DDT DE SEINE ET MARNE

NOS REF. TER-ART-2020-77196-CAS-147145-Z1M8B8

OBJET Avis sur le projet arrêté  
PLU de Fresnes sur Marne

## FRESNES SUR MARNE (77)

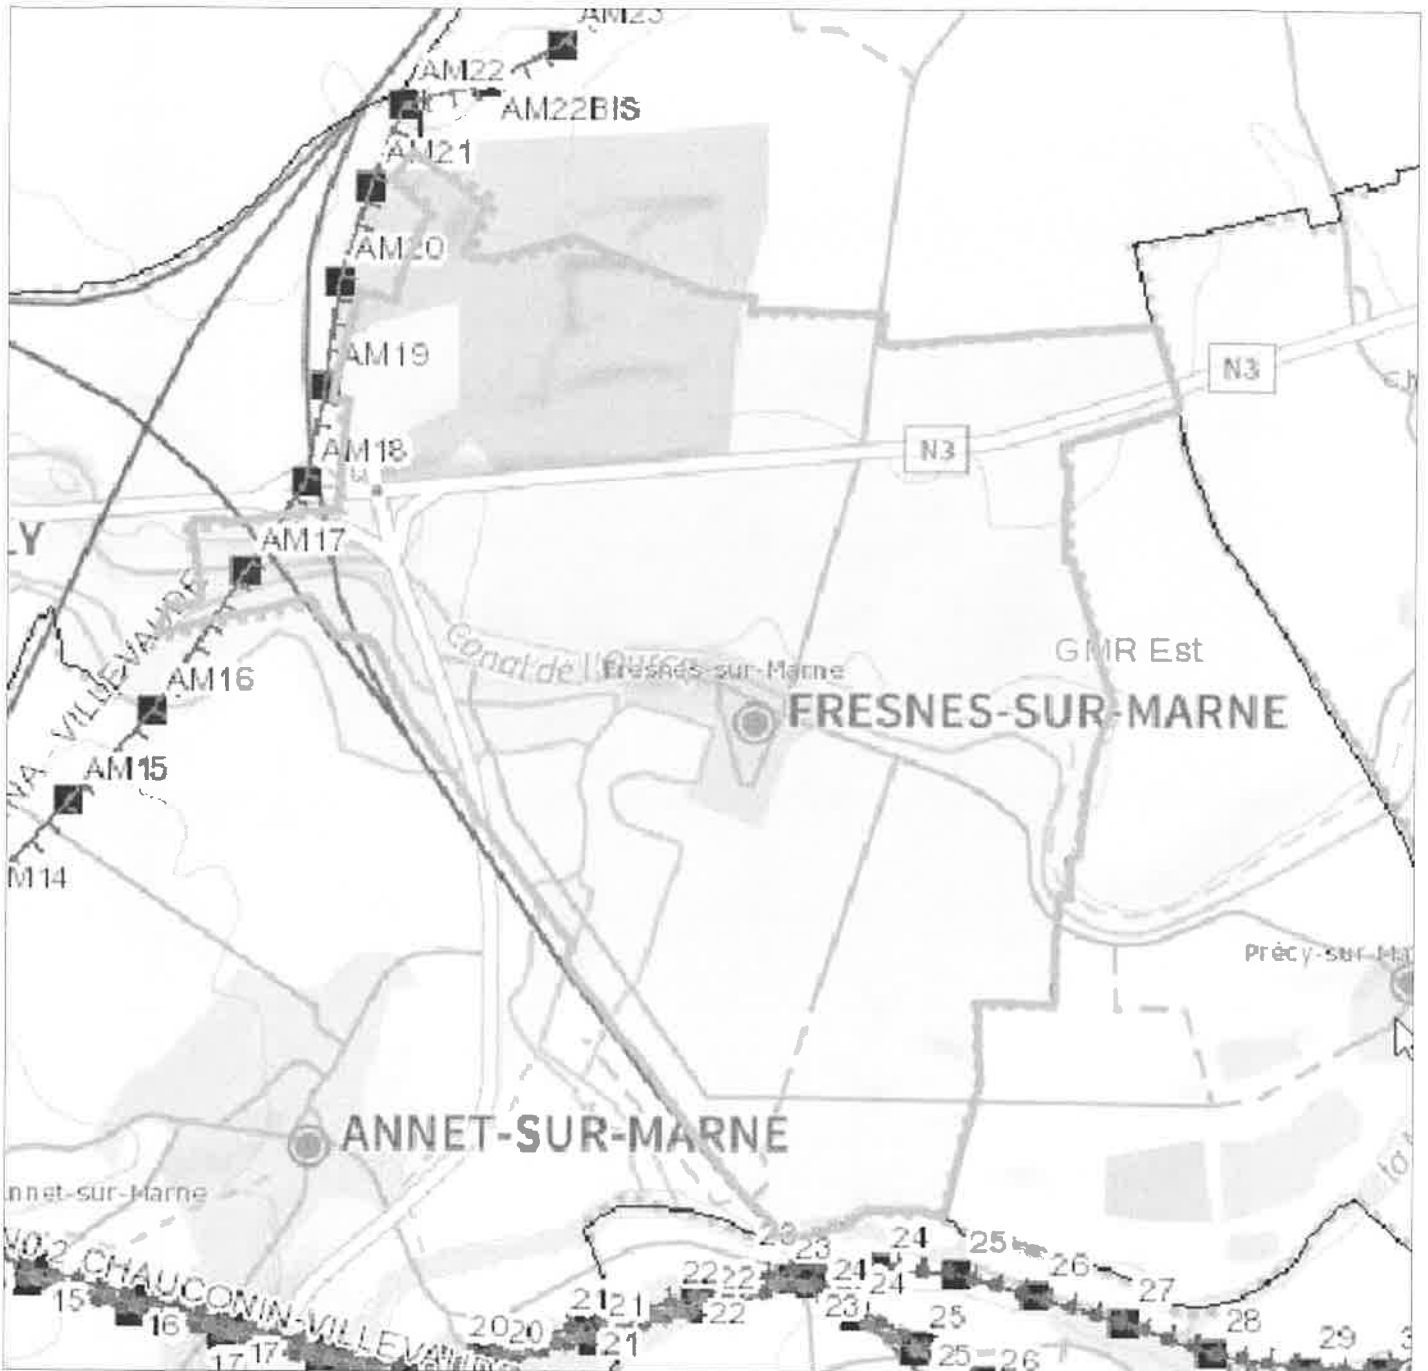
Vous trouverez en annexe à ce courrier une carte permettant de situer le couloir de passage des lignes stratégiques.

Après étude du plan de servitude, nous constatons que les ouvrages électriques cités ci-dessus ne sont pas bien représentés.

A cet effet, vous trouverez en annexe à ce courrier une carte permettant de les situer.
